DFD6361 ハーフカット仕様

「機械指令（CE マーキング）仕様」取扱説明書

カバー構成、およびセーフティスイッチの位置に関する誤記訂正のお願い

#tnl2016-0015j

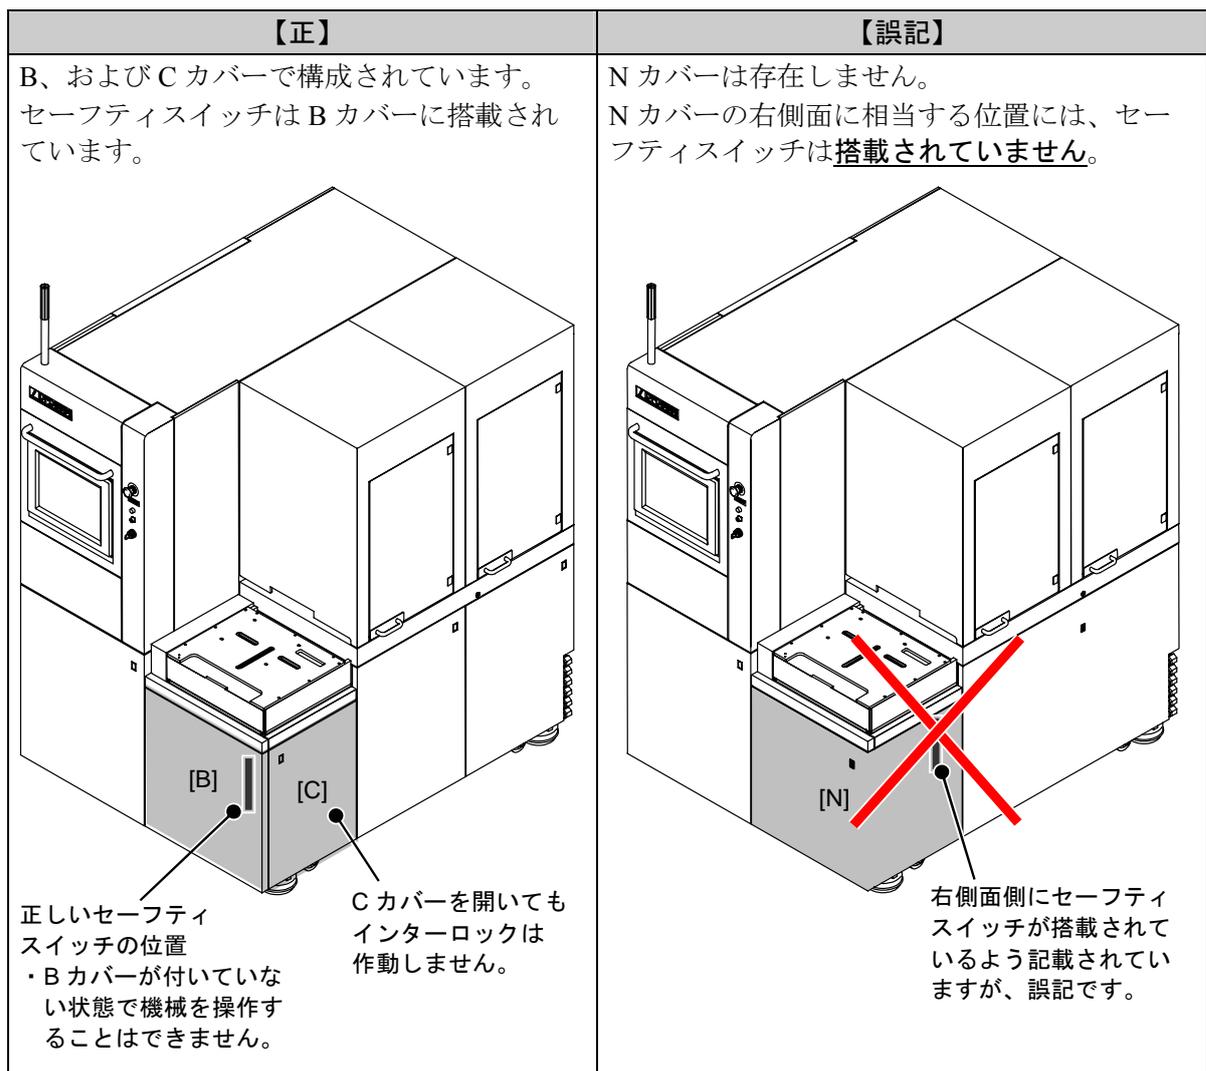
誤記内容 2 セーフティスイッチの位置に関する誤記

セーフティスイッチが、N カバーの右側面に搭載されているよう記載していますが、誤記です。セーフティスイッチは、B カバー（装置の前面）に搭載されています。C カバー（装置の右側面）にセーフティスイッチは搭載されていません。

C カバーを開いてもインターロックは作動しません。

B カバーが付いていない状態で機械を操作することはできません。

B カバーを開くとインターロックが作動します。

特徴 7 : 外装カバー構成の変更

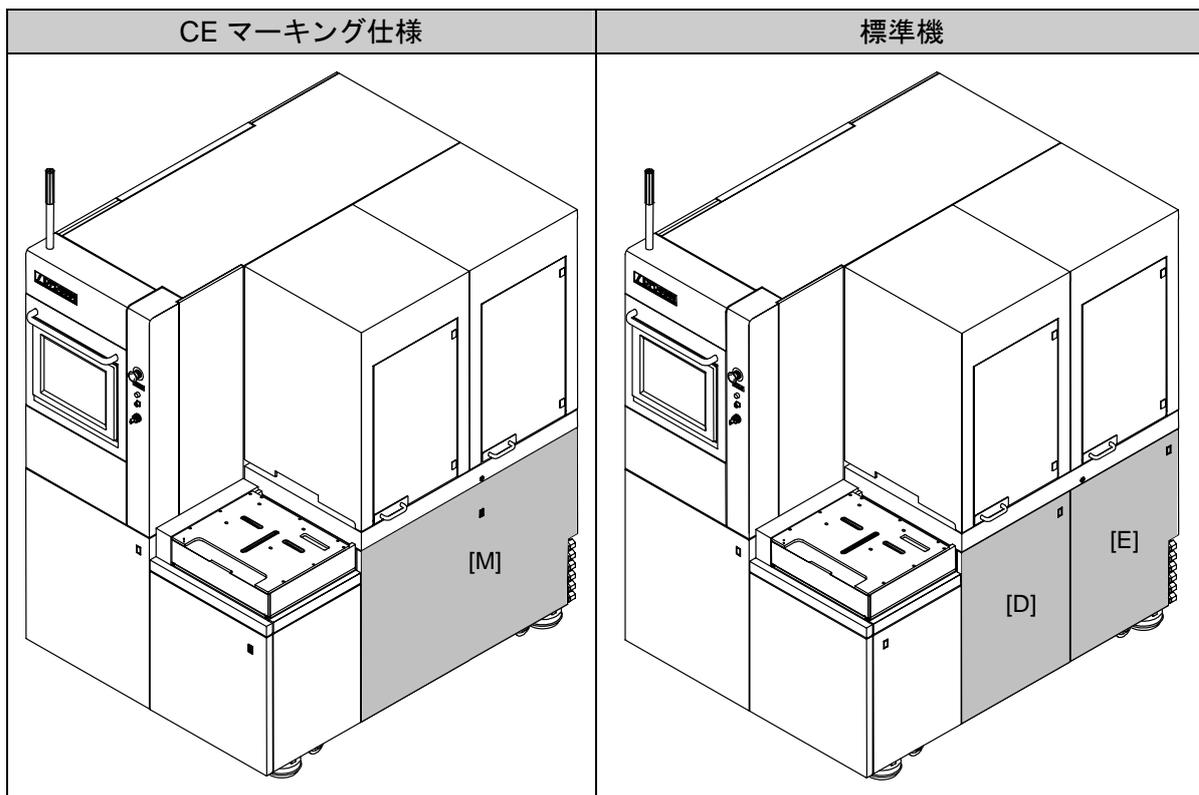
誤記内容 1 カバー構成に関する誤記

CE マーキング対応機は、B カバー、および C カバーを統合して 1 枚構成（N カバー）と記載していますが、誤記です。標準機と同じカバーです。

CE マーキング仕様は外装カバーの構成を以下のように変更しております。

- ・ [D]カバー、および[E]カバーを統合して1枚構成 ([M]カバー) に変更しています。

CE マーキング仕様は、標準付属のマニュアルの中に記載されているカバーを以下のように読み換えてご理解ください。

- ・ [D]カバー、および[E]カバーについて[M]カバーと読み換えてご理解ください。
